MINISTERIO DE ENERGÍA Y MINAS

Nº 0133-2024-MINEM/DGAAE

Visto, el Registro N° 3438407 del 3 de febrero de 2023, presentado por Empresa Regional de Servicio Público de Electricidad del Oriente S.A., mediante el cual solicitó la evaluación del Plan Ambiental Detallado de la “*Central Térmica Iquitos*”, ubicada en el distrito de Iquitos, provincia de Maynas en el departamento de Loreto; y, el Informe N° 0365-2024-MINEM/DGAAE-DEAE del 05 de agosto de 2024.

Para	:	Ing. Juan Orlando Cossio Williams Director General de Asuntos Ambientales de Electricidad
Asunto	:	Informe final de evaluación del Plan Ambiental Detallado de la “ <i>Central Térmica Iquitos</i> ”, presentado por Empresa Regional de Servicio Público de Electricidad del Oriente S.A. - Electro Oriente S.A.
Referencia	:	Registro N° 3438407 (2996424, 3452877, 3577955, 3638980, 3655378, 3707977, 3728614, 3750822)
Fecha	:	Lima, 5 de agosto de 2024

Figura N° 1. Esquema de tratamiento primario

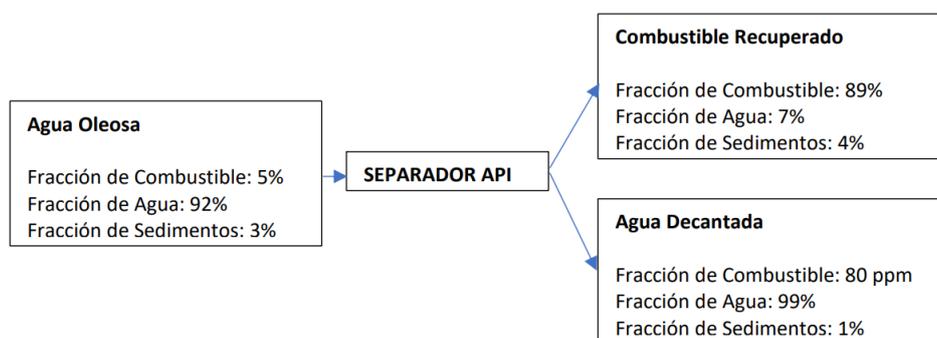
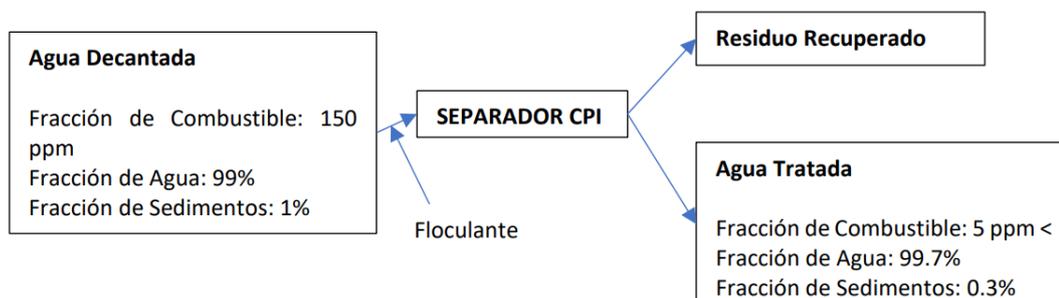
De la revisión del ítem 4.3.2.2 “Pozas separadoras de aceites” (Registro N° 3438407, Folios 34 al 36), se tienen observaciones que a continuación se detallan:

Al respecto, el numeral i) no ha sido subsanado, por lo cual la observación no ha sido absuelta.

Con relación al numeral ii), mediante Registro N° 3750822, el Titular señaló que las aguas oleosas son el resultado de la mezcla de efluentes provenientes de los componentes mencionados en el numeral i) de la presente observación y que, a pesar de ser una mezcla, su composición es similar debido a que la fracción oleosa proviene del mismo combustible almacenado y el agua utilizada es la misma que abastece a toda la CT Iquitos. Además, el Titular describió la metodología empleada para el de tratamiento dichas las aguas oleosas (Archivo electrónico “IC LOB_Minem_21.05.24_Ver2.docx”, páginas 9 y 10).
